ZP.271.3.2026

Dot.: postępowania o udzielenie zamówienia publicznego w trybie podstawowym- wariant II na: „Przebudowa i remont drogi w miejscowości Żabikowo relacji Żabikowo Rządowe - Krajewo Budziły od km0+000,00 do km 0+666,00”

Wyjaśnienie i zmiana treści SWZ

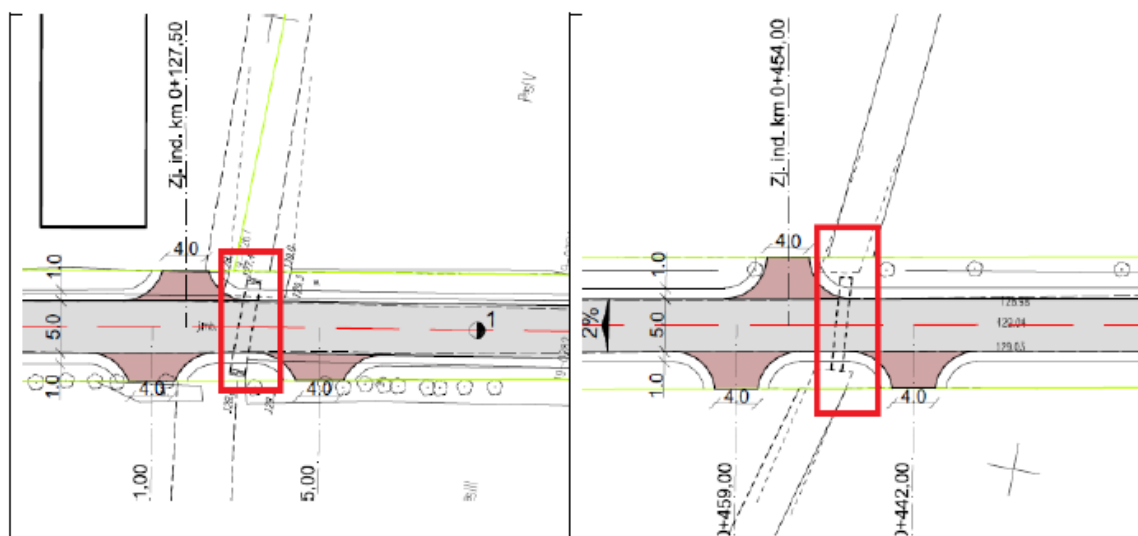
Na rysunku PZT (Materiały do zgłoszenia) znajdują się 2 przepusty pod koroną drogi. Przedmiar dość niejasno odnosi się do przepustów pod koroną drogi, tzn. poz. 15. Jednocześnie dołączono SST D-03.01.01 PRZEPUST POD KORONĄ DROGI. Wykonawca zwraca się z prośbą o wskazanie zakresu i ilości robót wobec przepustów pod koroną drogi.

Zamówienie nie obejmuje przepustów pod koroną drogi.

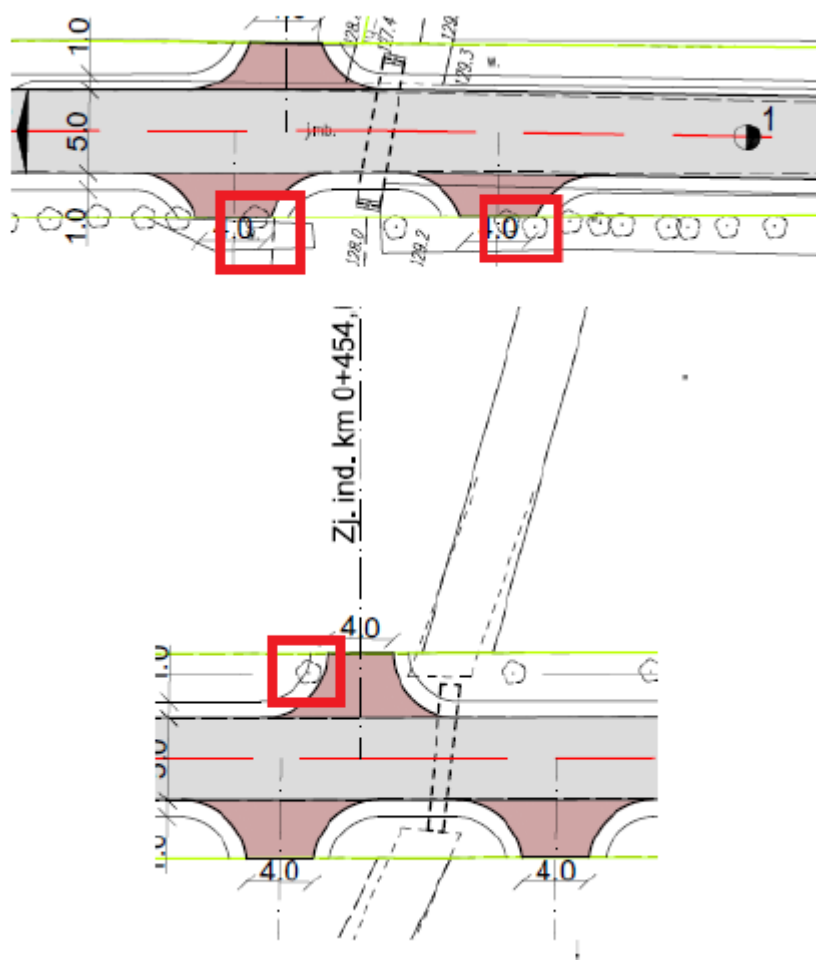
Z przedmiaru nie wynika, że w Wykonawca ma zadanie dokonać wycinki drzew lub krzewów. Niemniej na rysunku PZT Wykonawca zauważył kolizję z drzewami. Wobec powyższego Wykonawca zwraca się z prośbą o potwierdzenie, że na ww. zadaniu Wykonawca nie będzie dokonywał wycinki drzew.

W przypadku jeśli Zamawiający określi konieczność wycinki drzew, Wykonawca zwraca się z prośbą o przedstawienie stosownych pozwoleń na ww. zakres.

Zadanie nie jest objęte wycinką drzew.

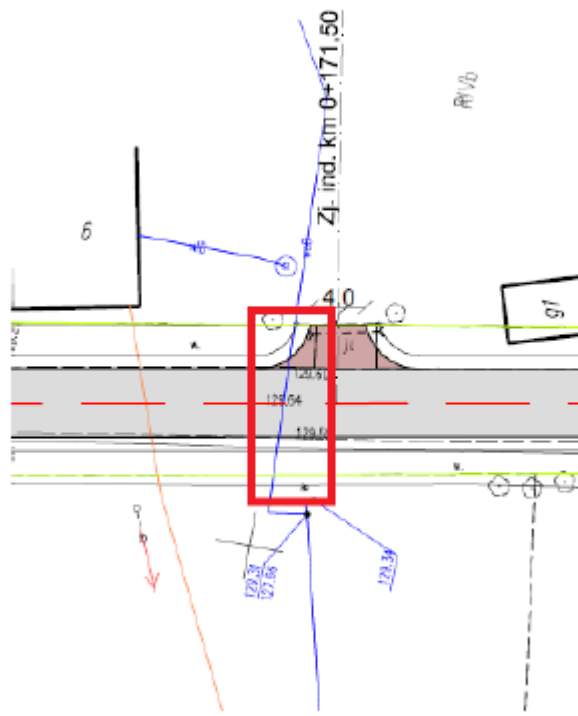
Na rysunku PZT zauważono kolizję z siecią wodociągową. Wykonawca zwraca się z prośbą o wyjaśnienie, czy Zamawiający przewiduje konieczność zabezpieczenia sieci np. rurą osłonową i/lub przełożenia sieci, która przebiega w poprzek jezdni i w bliskiej odległości od przepustu pod zjazdem indywidualnym.

Zamawiający nie przewiduje konieczności zabezpieczenia sieci wodociągowej np. rurą osłonową i/lub przełożenia sieci, która przebiega w poprzek jezdni i w bliskiej odległości od przepustu pod zjazdem indywidualnym.
